改善箇所説明図

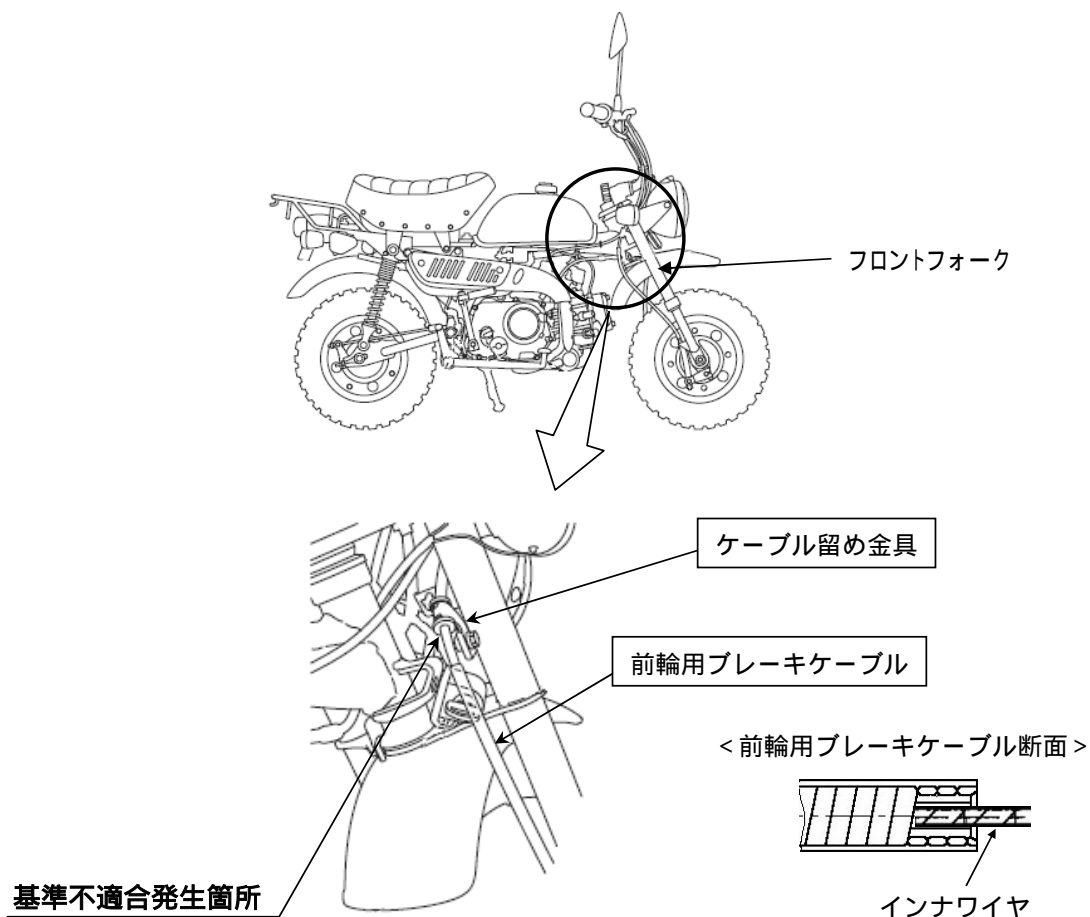
前輪用ブレーキケーブルの長さが不適切なため、走行中のフロントフォークの伸縮により、ケーブル留め金具部で当該ケーブルが折れ曲がることがある。そのため、そのまま使用を続けると、ケーブル内のインナワイヤが切損し、前輪ブレーキが操作できなくなるおそれがある。

全車両、前輪用ブレーキケーブルと、ケーブル留め金具を対策品と交換する。
